Schimbarea design-ului brațului întinzător 534 0100 20

Nr. Art.: 534 0100 20

INA 0042

Imagine 1: 534 0100 20 – versiunea actuală

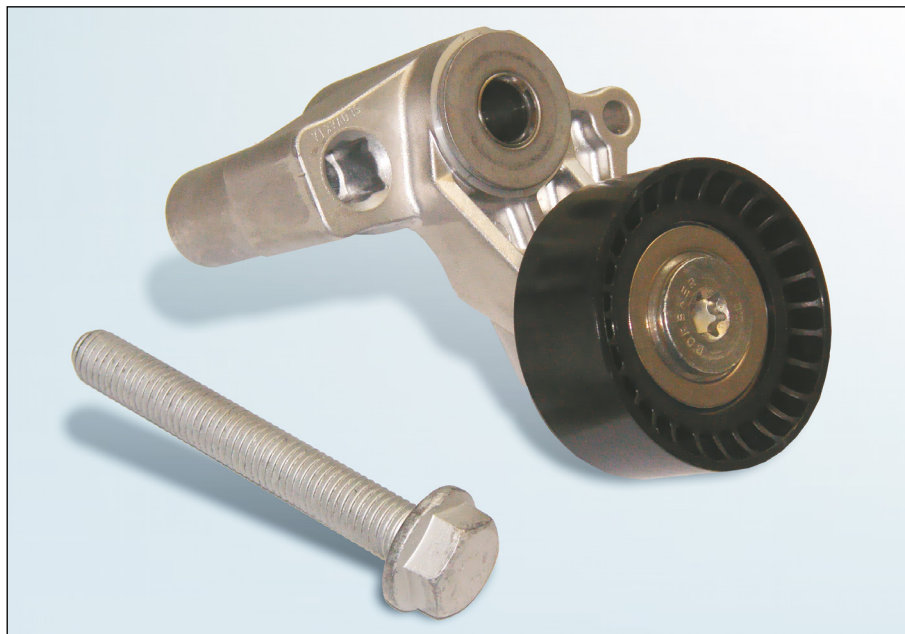
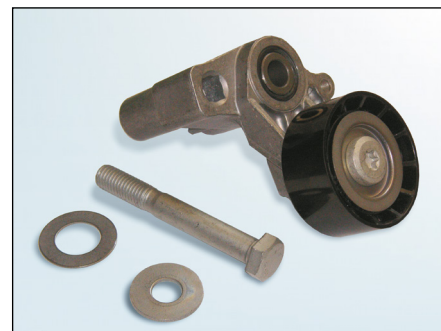
În cadrul dezvoltării continue a produselor noastre s-a modificat design-ul brațului întinzător 534 0100 20. Accesoriile (șaibele) libere până acum sunt de data aceasta fixate pe brațul întinzător. În plus, a fost modificat șurubul de fixare.

În faza de trecere de la versiunea veche la cea nouă se poate întâmpla să existe stocuri mixte cu ambele tipuri. Ambele versiuni satisfac specificațiile de ordin tehnic și pot fi utilizate fără nici o restricție.

În cazul versiunii noi poate fi folosit doar șurubul nou, inclus în conținutul livrării. Alt șuruburi, respectiv șuruburile vechi, nu sunt permise!

La strângerea șurubului de fixare utilizați cuplul prescris de constructorul autovehiculului!
